Добавление 128: Правила № 129

Пересмотр 1 – Поправка 4

Дополнение 3 к поправкам серии 01 – Дата вступления в силу: 19 июля 2018 года

Единообразные предписания, касающиеся официального утверждения усовершенствованных детских удерживающих систем, используемых на борту автотранспортных средств (УДУС)

Рис. 2

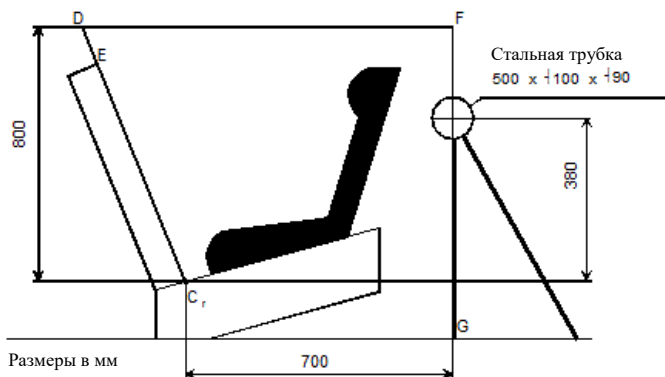
Пункт 6.6.4.4.1.2.1 изменить следующим образом:

«6.6.4.4.1.2.1 Амплитуда движения головы: никакая часть головы манекена не должна выступать за пределы плоскостей FD, FG и DE, показанных на рис. 2 ниже. Этот момент определяют по результатам проверки с точностью до 300 мс или в момент окончательного возвращения манекена в неподвижное состояние в зависимости от того, что происходит раньше;

за исключением испытаний с использованием манекена Q6, когда значение по отношению к плоскости FD составляет 840 мм.

В том случае, если испытание проводится в соответствии с пунктом 6.6.4.1.6.2 или 6.6.4.1.8.2 выше, рассматриваются только результаты испытания при второй конфигурации без учета перемычки диаметром 100 мм.

«Приложение 14

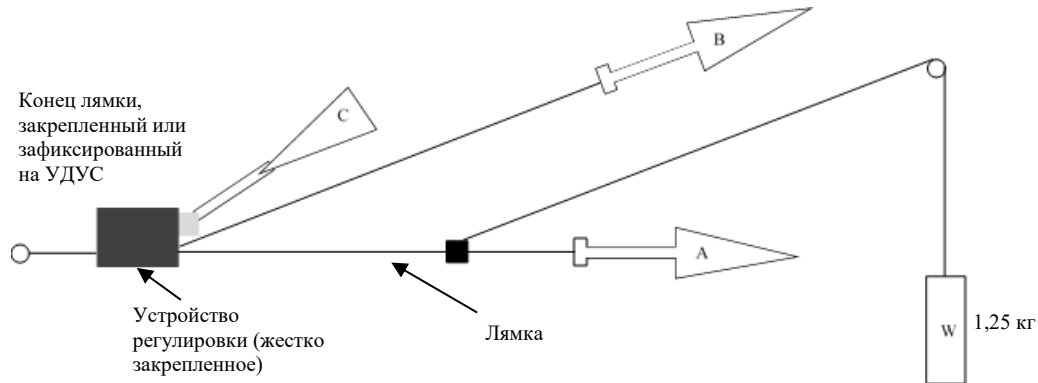
Приложение 14 изменить следующим образом:

Метод определения зоны удара головы для удерживающих устройств со спинками или с противоударными экранами, а также для удерживающих устройств, обращенных назад, с определением минимального размера боковых выступов

1. Зона удара головы
- 1.1 Определение зоны спинки сиденья, соответствующей месту удара головы
Устройство помещают на испытательный стенд, описанный в...
- 1.2 Определение зоны противоударного щита, соответствующей месту удара головы
Зона противоударного щита, соответствующая месту удара головы – это вся верхняя поверхность противоударного щита, включающая любые поверхности, видимые сверху при взгляде вниз на этот щит.»

Рис. 1

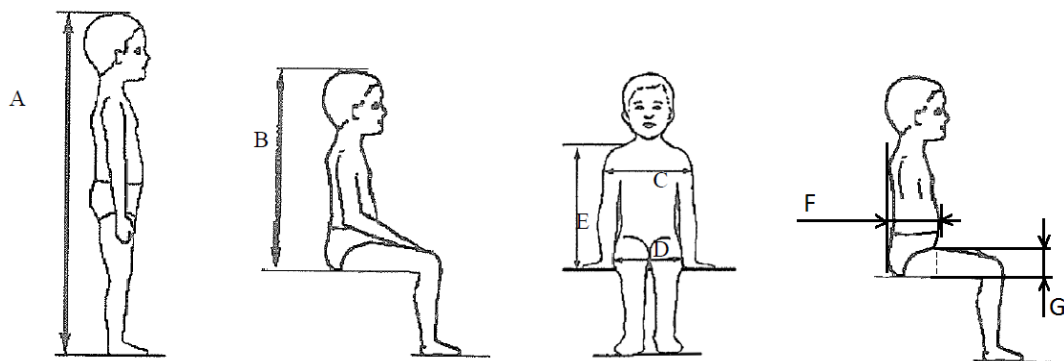
Приложение 18 изменить следующим образом:

Геометрические параметры усовершенствованных детских удерживающих систем

Рис. 2
Измерительное устройство УДУС – Вид измерительного устройства сбоку
и спереди

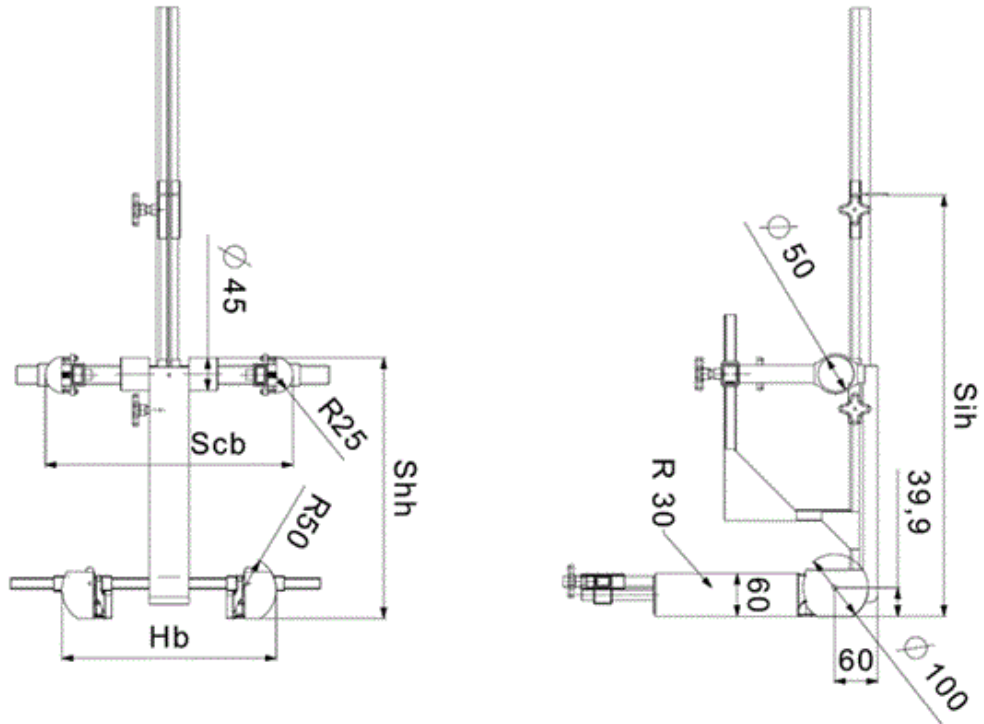
Все горизонтальные размеры измеряют с помощью устройства, показанного на рис. 2 и 3 в настоящем приложении, в условиях приложения контактного усилия 50 Н с соблюдением следующих допусков:

Масса устройства, показанного на рис. 2 и 3 настоящего приложения, должна составлять 10 кг \pm 1 кг.

В случае как встроенных, так и невстроенных УДУС используется устройство, показанное на рис. 2 в приложении 18.

Рис. 3

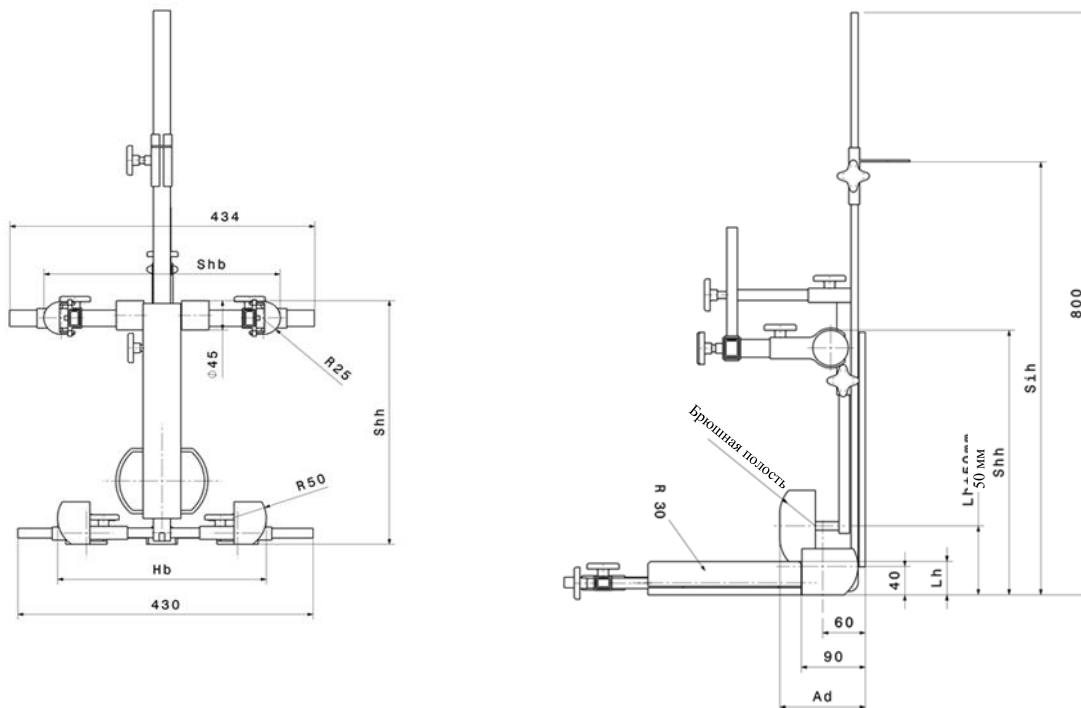
В случае УДУС с противоударным экраном используется устройство, показанное на рис. 3 в приложении 18.
